Referencia: **AVISO DE NOTIFICACIÓN**  
Tipo de acto administrativo: **Auto No. 3391 del 08 de noviembre de 2021**  
Expediente No. **1-2021-17372-1**

*“Por el cual se abre una investigación administrativa”*

Que con base en lo anterior se emitió el informe de verificación de hechos No. 21-456 del 21 de septiembre de 2021 (folios 110-116) en el cual se concluyó:

## II.2 SALÓN MULTIPROPÓSITO:

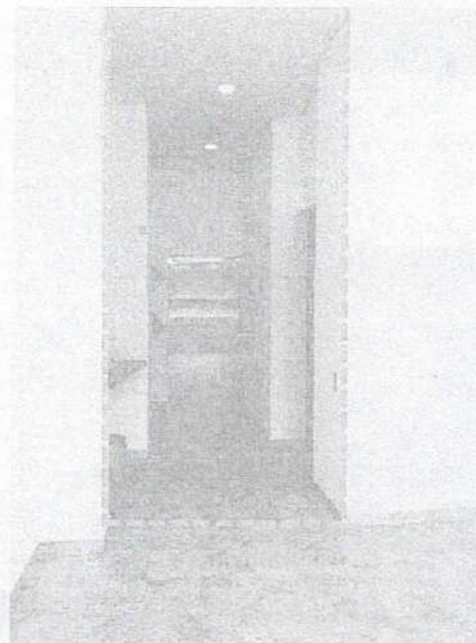
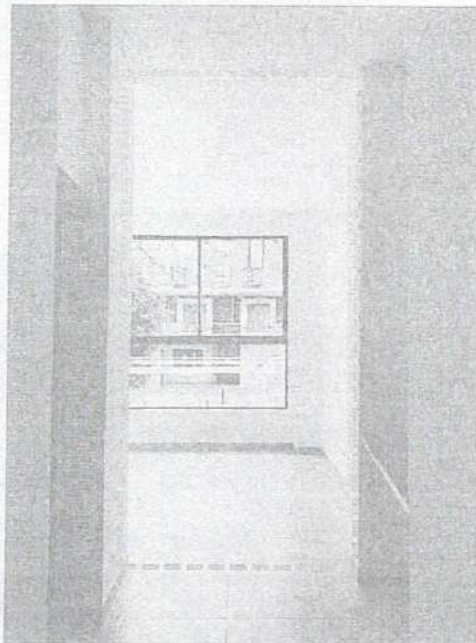
- **FALTA DE MURO Y PUERTA DE ACCESO:** de acuerdo a los planos arquitectónicos aprobados por Curaduría, este espacio debería contar con una puerta de acceso que, sin razón técnica justificable, no fue entregada por el constructor.

Foto 2.

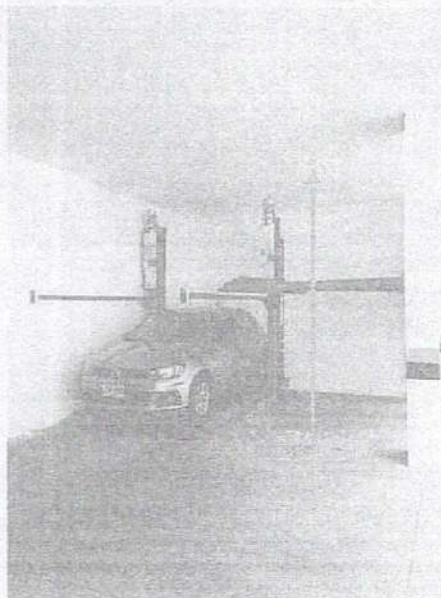
- Foto 1: El baño diseñado para personas en condiciones de discapacidad, no cuenta con barras de apoyo, tal como lo exige la norma.
- Foto 2. No se instaló tapa registro.

- El constructor debe instalar barra de agarre de pared y barra de agarre abatible, según norma NTC 5017 ACCESIBILIDAD DE LAS PERSONAS AL MEDIO FÍSICO. EDIFICIOS. SERVICIOS SANITARIOS ACCESIBLES.
- El constructor debe instalar tapa registro en este baño.

**II.5 ALTURA LIBRE PRIMER PISO, ÁREA DUPLICADORES DE GARAJES.**

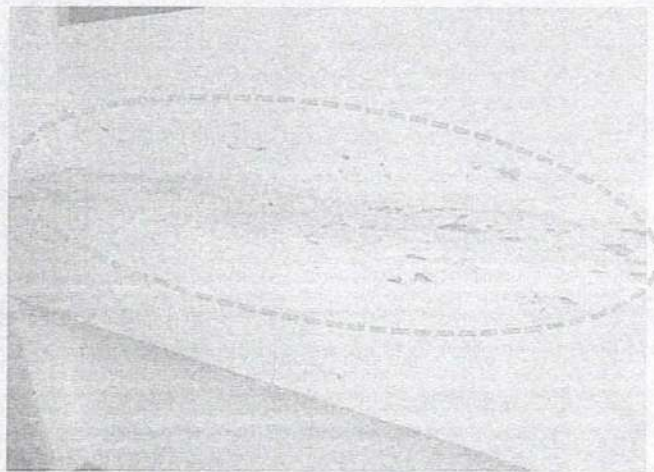
Al medir la altura libre entre el nivel de piso y el cielo raso sobre la zona de parqueaderos del primer nivel, se determina un flagrante incumplimiento del constructor, respecto a lo aprobado en licencia de construcción, versus lo construido. Esto es, que esa altura libre debería tener una medida de 3.75m, según los planos de curaduría. Sin embargo, al medir, el área real libre es de 3.43m, presentando una diferencia total de 0,32m. La falta de estos 32cm, son determinantes a la hora de usar los 4 duplicadores de garaje.

- El constructor deberá revisar en sitio, si con el desmonte del cielo raso en Drywall que se encuentra instalado sobre la zona de los duplicadores, es posible que se puedan restituir los 0,32m que indica la licencia de construcción, con el objeto de lograr optimizar el uso de los cuatro duplicadores de garaje.

- El caso contrario, la copropiedad, y sobre todo los propietarios de esos garajes con duplicador, deben tener claro que esta deficiencia NO tiene cómo subsanarse. Por tal motivo, se recomienda que constructor entable comunicación directa con los propietarios afectados, para llevar a cabo el desmonte de esos duplicadores y la restitución de cada uno de esos 4 espacios de parqueaderos, los cuales deberán quedar legalmente asignados para el uso de un vehículo. Se recomienda el desmonte de estos equipos ya que, en la práctica, solo generan gastos a los propietarios, pues es a ellos a quienes les corresponde todo lo inherente a los costos que se deriven del mantenimiento y/o reparaciones de estos equipos. Será potestad de los propietarios afectados, si se acogen o no, a alguna propuesta que el constructor plantee.

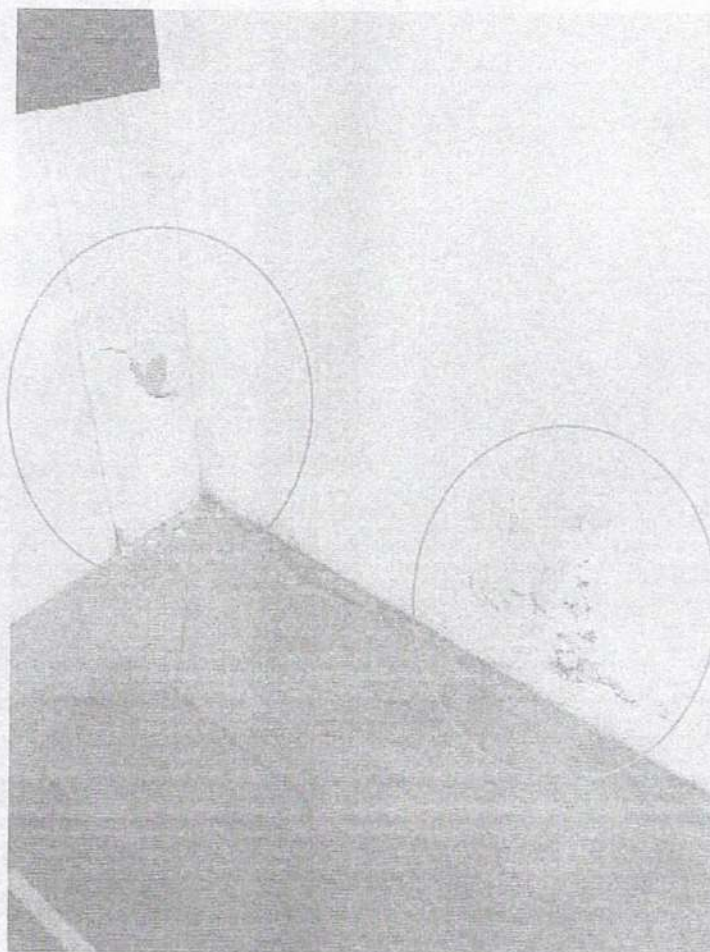
- La numeración de los depósitos, no corresponde al plano de modificación de licencia, aprobado por Curaduría 4.
- El depósito identificado actualmente con el número 4, corresponde a un espacio destinado como bicicletero,(2 cupos).

Cuarto técnico identificado como depósito 12, que en planos de curaduría aparece como depósito 06

Depósito identificada con el número 14, que en planos de curaduría aparece como 'Disponible no habitable', el cual está lleno de sobrantes de construcción.

- El constructor debe restituir el espacio destinado para dos cupos de bicicleta que, en la actualidad, aparece como depósito número 4.
- El constructor debe desocupar el depósito número 14 y dejarlo libre de materiales de construcción.

- El constructor debe señalar de manera correcta el depósito número 12, el cual debe quedar identificado como cuarto técnico, o en su defecto, que en el Reglamento de Propiedad Horizontal quede la observación de que este depósito está destinado para equipos especiales.

- El constructor debe señalar los depósitos de acuerdo a los planos de Reglamento de Propiedad Horizontal, los cuales, a su vez, deben estar en concordancia total con los planos de modificación de licencia aprobados por Curaduría 4.

- El constructor debe hacer entrega de los dos cupos para bicicletas que aparecen junto al lado del depósito identificado con el número 01 en planos aprobados por curaduría 4.

### II.9 TABLEROS ELÉCTRICOS:

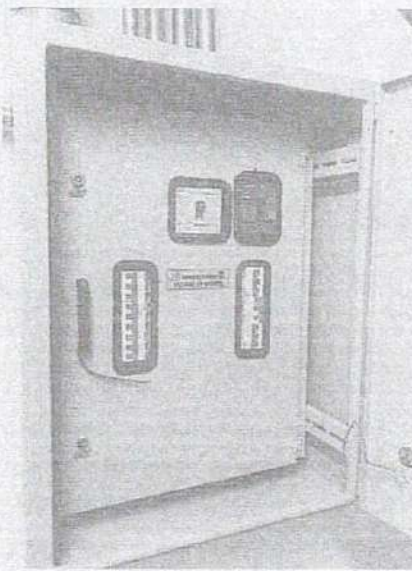
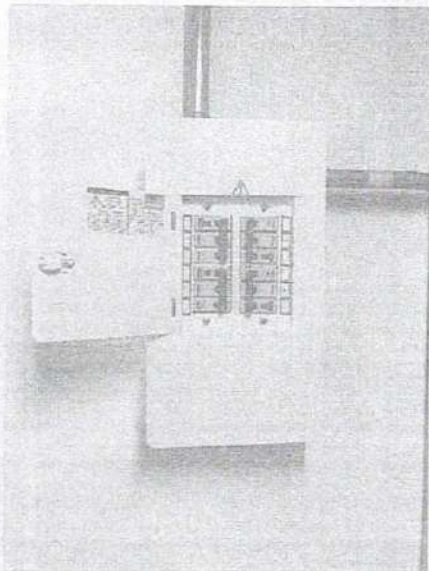
Se observa que los tableros eléctricos de las zonas comunes, no tienen la marcación correspondiente. Al constructor le corresponde entregar la debida señalización de cada uno de los tableros que operan para los servicios comunes del edificio.

### II.10 SEÑALIZACIÓN TUBERÍA DESCOLGADA EN SEMISÓTANO:

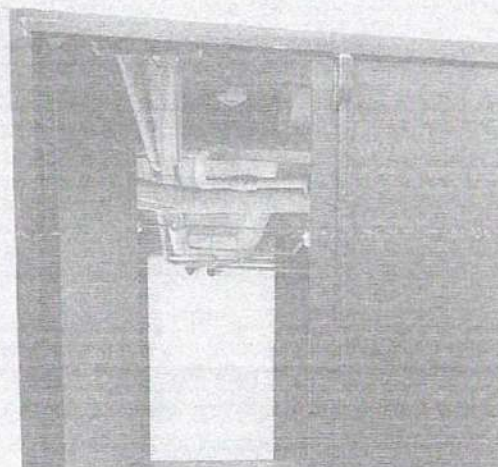
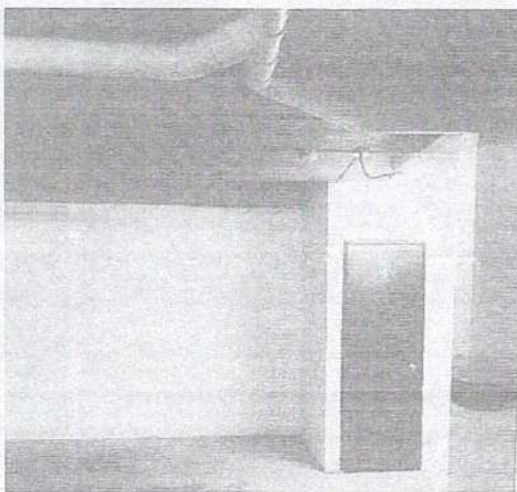
Se debe señalar la tubería de agua potable y de aguas negras, ya que la misma se encuentra sin ninguna identificación.

## II.11 ESCALERAS

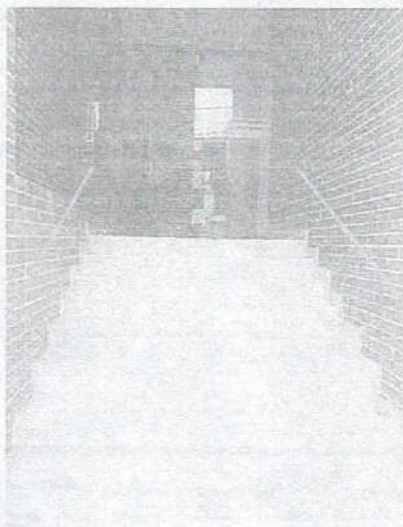
- Las escaleras no cuentan con pasamanos a lo largo de su recorrido, el cual es necesario para que, en caso de emergencia, adultos, adultos mayores y niños, puedan evacuar el edificio de manera segura. Esta deficiencia se repite en la escalera de acceso peatonal al edificio y en la escalera de salida de emergencia del primer piso a nivel de calle.

- El constructor debe cumplir con la norma NTC 4145, la cual señala que las escaleras deben tener pasamanos a ambos lados, que cumplan con la NTC 4201, continuos en todo su recorrido; se debe colocar un pasamanos a 90cm de altura y otro a 70cm.
- Reparar fisuras a lo largo del recorrido de los tramos de escalera
- Finalizar remates de boquilla donde corresponda.

## II.12 PUERTAS CORTA FUEGO:

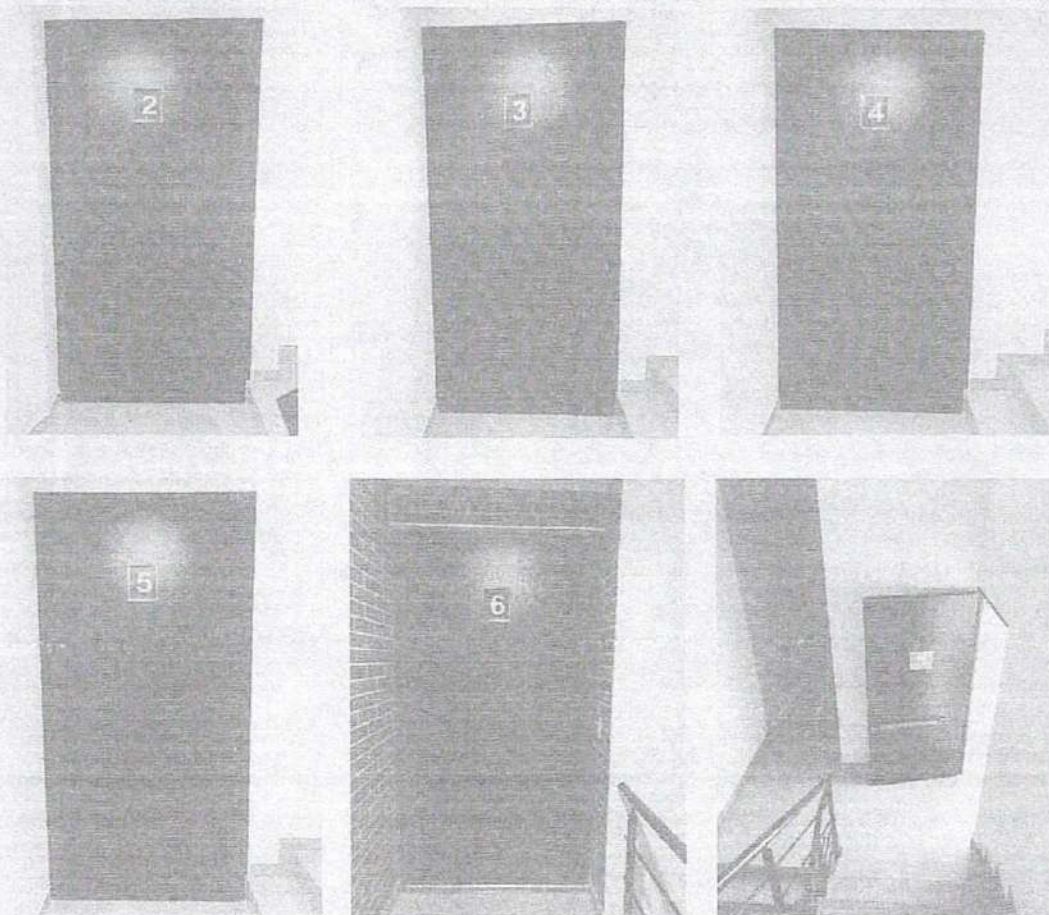
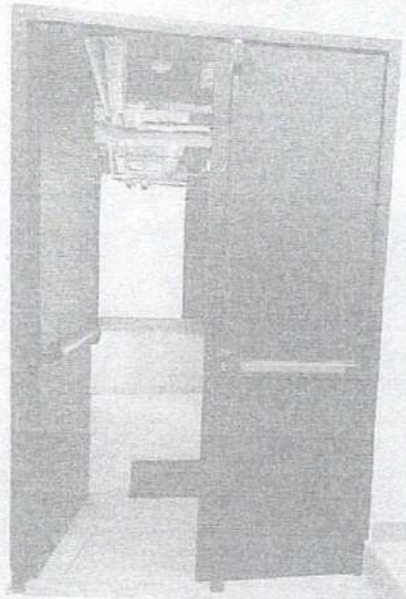
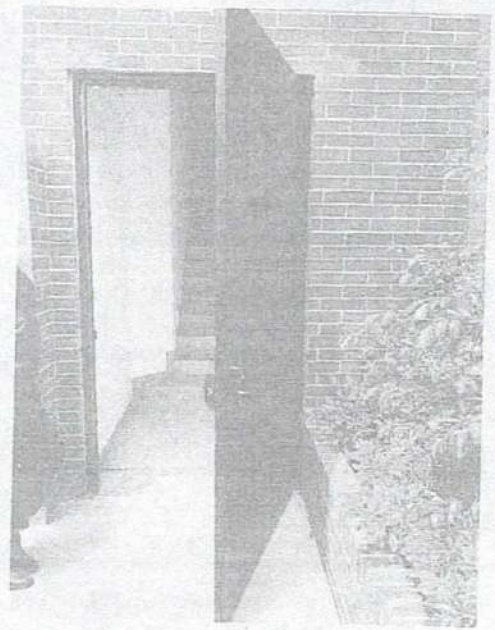
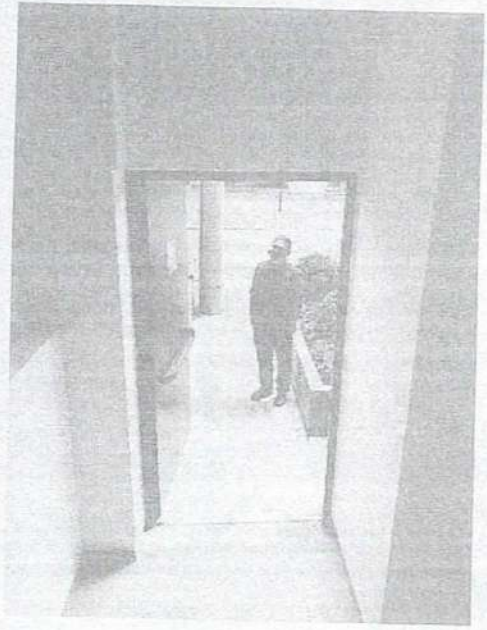
Al revisar cada una de las puertas corta fuego del punto fijo, se determina que ninguna cuenta con un mecanismo que permita el cierre automático, el cual es de vital importancia en caso de emergencia por incendio, para garantizar que el núcleo de las escaleras sea un medio de evacuación seguro.

El sentido de apertura de la puerta corta fuego del semisótano, está hacia el interior del área de parqueaderos, cuando debería estar abriendo hacia el núcleo de las escaleras, pues en caso de emergencia, la salida es por el primer piso, no por el semisótano. Adicionalmente, en los planos aprobados por curaduría, la apertura de esa puerta es hacia el interior del punto fijo. Y al igual que las demás puertas corta fuego, esta puerta no cuenta con sistema de cierre automático.

- La puerta corta fuego de salida de emergencia que da a nivel de calle, tampoco cuenta con mecanismo de cierre automático. En este caso en particular, si alguien llega a hacer uso de esta salida y olvida cerrar esta puerta, la seguridad del edificio queda completamente vulnerada.

## II.14 TERRAZA BBQ

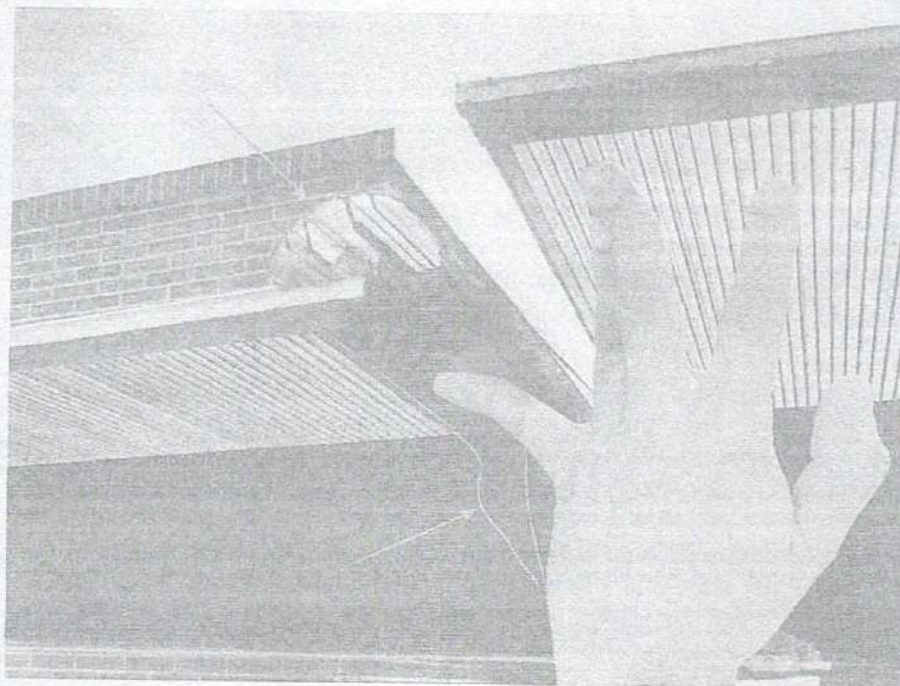
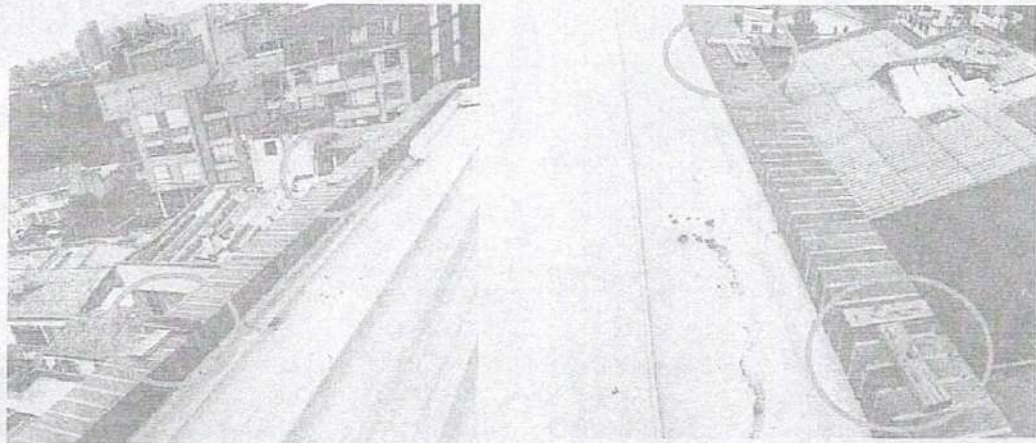
- **JARDINERAS:** las jardineras de esta terraza, presentan el problema de una incorrecta impermeabilización y, como consecuencia, manchas en el ladrillo que conforma cada jardinera (deficiencia ya relacionada en el numeral II,8)
- **CUBIERTA EN POLICARBONATO:** Uno de los perfiles de unión entre dos de las láminas de policarbonato de la pérgola que se encuentra en esta terraza, se encuentra mal instalado y en malas condiciones. Los copropietarios informan que el constructor, como medida temporal, ha dejado un alambre para amarrar el perfil, el cual evidentemente, no corresponde como una solución definitiva.

- **PARTE SUPERIOR MUROS DE CULATAS Y FACHADAS:** Se encuentran unos elementos n madera, que debieron haber sido utilizados durante el proceso de obra. Estos elementos dan mal aspecto y sensación de obra no finalizada, además de no ofrecer ninguna utilidad.

**II.15 CUARTO DE MÁQUINAS DEL ASCENSOR:**

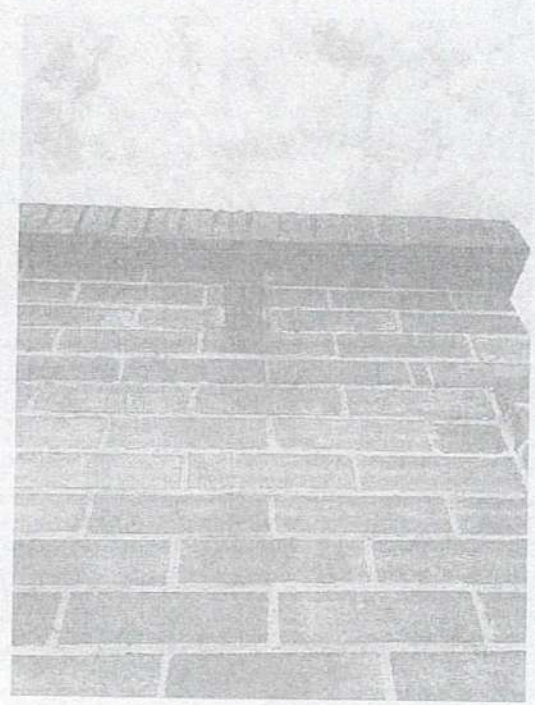
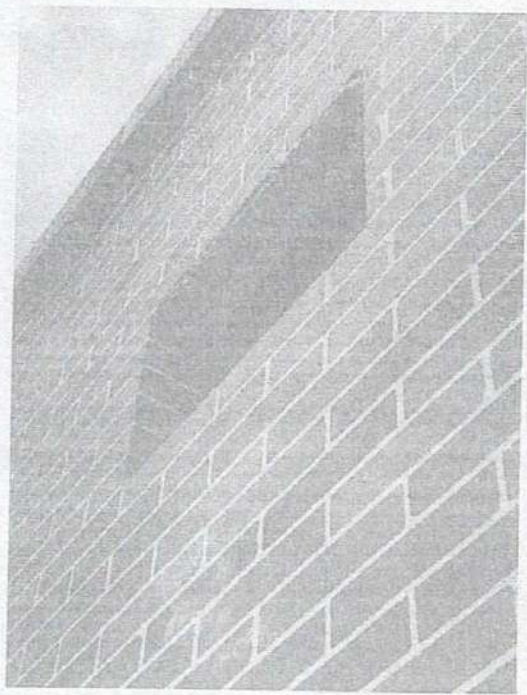
- Este cuarto de máquinas, que se encuentra en el nivel de la terraza, tiene un vano para una ventana, en donde no hay ningún elemento instalado: ni rejilla y/o ventana. Se advierte que el ingreso de aguas lluvias por este vano de ventana, está causando fallas en el ascensor, razón por la cual, los técnicos han tenido que

Imagen 3.

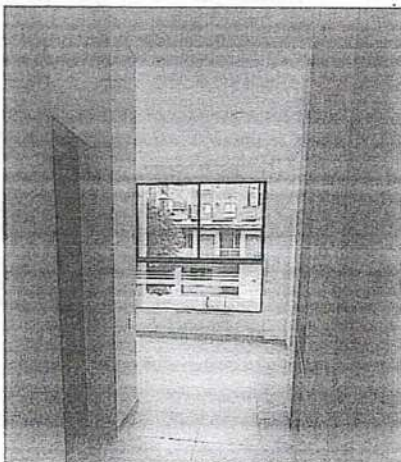
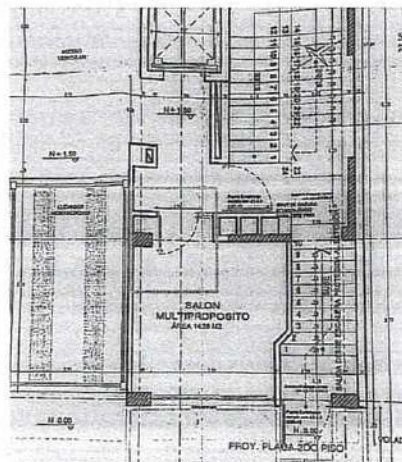
En visita para la verificación de hechos se puede observar en el plano que en el acceso del salón multipropósito se cuenta con una puerta de acceso la cual no fue instalada por el enajenador.

Imagen 5.

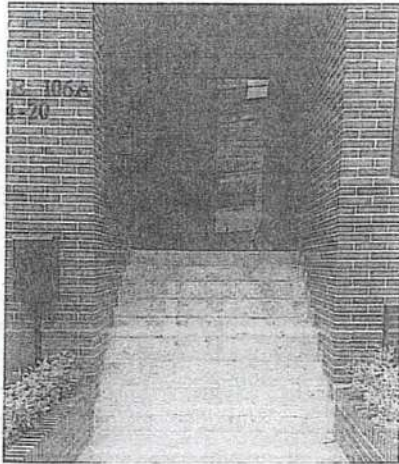
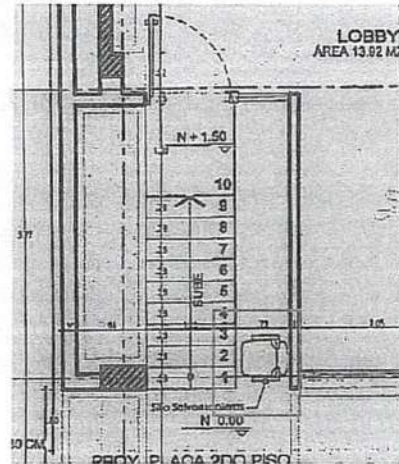
En visita para la verificación de hechos se puede observar en el plano que en el acceso del edificio existe un sistema de silla salva escaleras el cual no fue instalado por el enajenador.

La carencia de la silla registrada en planos es un desmejoramiento de especificaciones en términos del Decreto 419 de 2008. La carencia de la silla o un elemento afín para superar el desnivel entre acceso al edificio y andén es también una deficiencia constructiva y se califica como **AFECTACIÓN GRAVE**. Se incumple lo establecido en la NSR10 y en el Decreto 1538, que dicen:

Imagen 7.

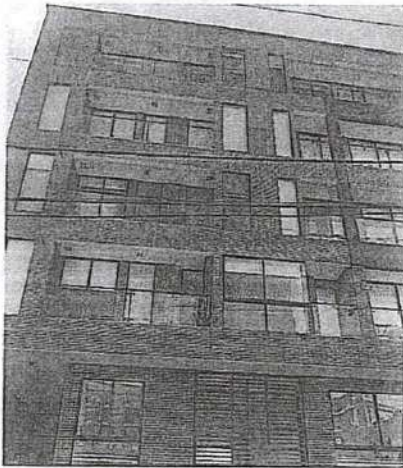
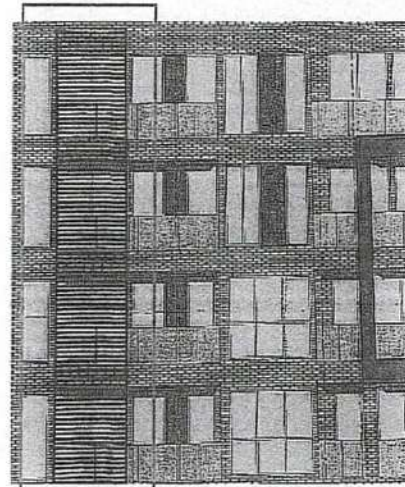
En visita para la verificación de hechos se puede observar que en la fachada no se observa la celosía vertical como se encuentra en plano aprobado por curaduría.
